VYSVĚTLENÍ ZADÁVACÍ DOKUMENTACE Č. IV

Název veřejné zakázky:	II/385 Čebín obchvat
Evidenční číslo ve VVZ:	Z2021-005710
Druh veřejné zakázky:	Stavební práce
Režim veřejné zakázky:	Nadlimitní veřejná zakázka
Druh zadávacího řízení:	Otevřené řízení
Název zadavatele:	Správa a údržba silnic Jihomoravského kraje, příspěvková organizace kraje
Sídlo zadavatele:	Žerotínovo náměstí 449/3, 602 00 Brno
IČO zadavatele:	70932581
Právní forma zadavatele:	331 - Příspěvková organizace
Zastoupení zadavatele:	Ing. Zdeněk Komůrka, ředitel
Adresa profilu zadavatele:	https://zakazky.krajbezkorupce.cz/profile_display_224.html
Název projektu:	II/385 Čebín obchvat
Registrační číslo projektu:	CZ.06.1.42/0.0/0.0/16_030/0012652

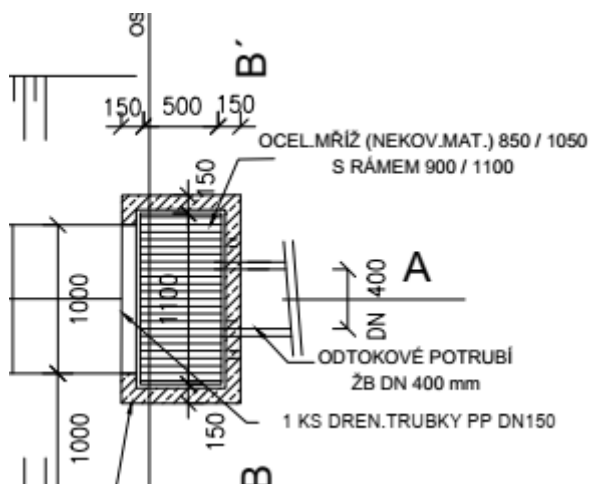
SO 370 Na výkresu 370 09 je popis mříže neodpovídající kótám

Co platí (rozměry jámky, nebo mříže a rámu)?

Platí zakótovaný rozměr jámky, mříž 500/1100 s rámem 550/1150mm.
